技術通知 μPD780078, 780078Y サブシリーズ		発行番号	ZBG-CC-09-0032	1/1
		発行日	2009年 10月 8日	
		発行元	NEC エレクトロニクス株式会社 マイクロコンピュータ事業本部 汎用マイコンシステム事業部 製品ソリューショングループ	
文書分類	<input type="radio"/> 使用制限事項	<input type="checkbox"/> バージョン・アップ	<input type="checkbox"/> ドキュメント誤記訂正	<input type="checkbox"/> その他
関連資料	μPD780078, 780078Y サブシリーズ ユーザーズ・マニュアル		資料番号 : U14260JJ4V0UD00 (第4版)

μPD780076/μPD780078/μPD78F0078/μPD780076Y/μPD780078Y/μPD78F0078Y

◆UART2 送信転送レート制限事項

項目 3 (使用制限事項): フラッシュ・メモリ書き込み制限事項

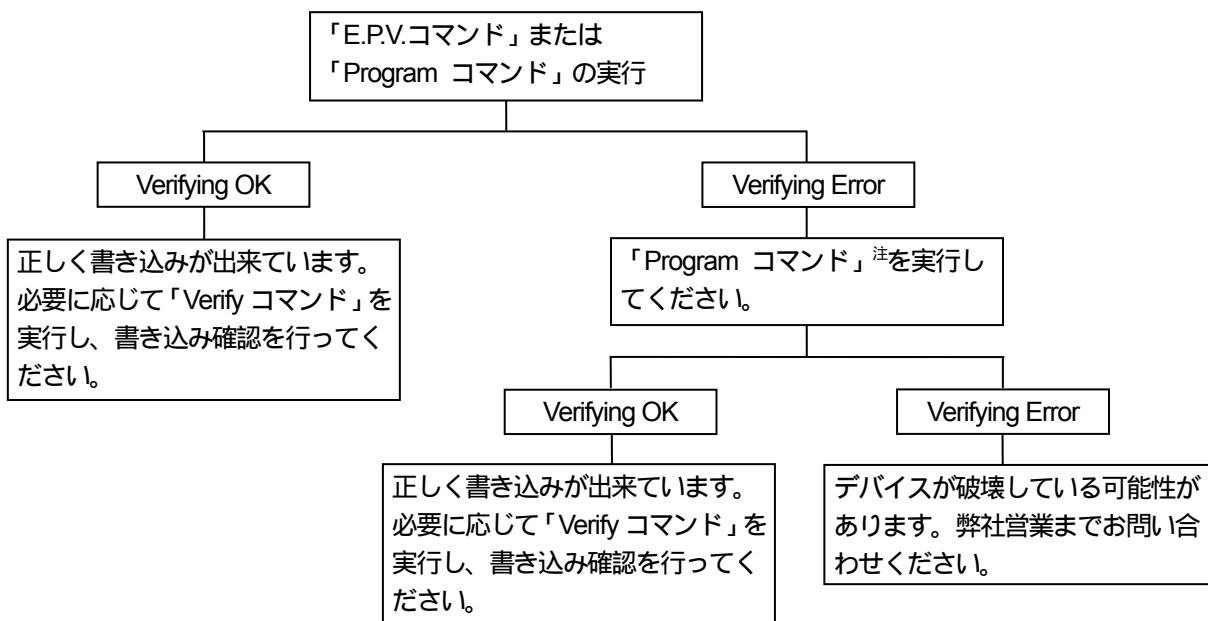
FlashPro を用いた UART 通信以外の通信による書き込みにおいて、フラッシュ・ファームが高速のメイン・クロックに十分対応できない場合があるため、「E.P.V.コマンド」または「Program コマンド」でのフラッシュ・書き込みにおいて、2.7MHz 以上のメイン・クロックを使用すると、ペリファイ・エラーが発生する場合があります。

なお、発生確率は非常に低いと考えられます。

ペリファイ・エラーが発生した場合は、下記内容にしたがって再書き込みを行ってください。これにより正常書き込み時と同品質の書き込みが可能です。

通信方式	発振周波数	
	fx 2.7MHz	fx > 2.7MHz
UART	通常書き込み	通常書き込み
SIO3	通常書き込み	ペリファイ・エラーが発生した場合、再書き込みを実行 (詳細は再書き込みフロー参照)
IIC0	通常書き込み
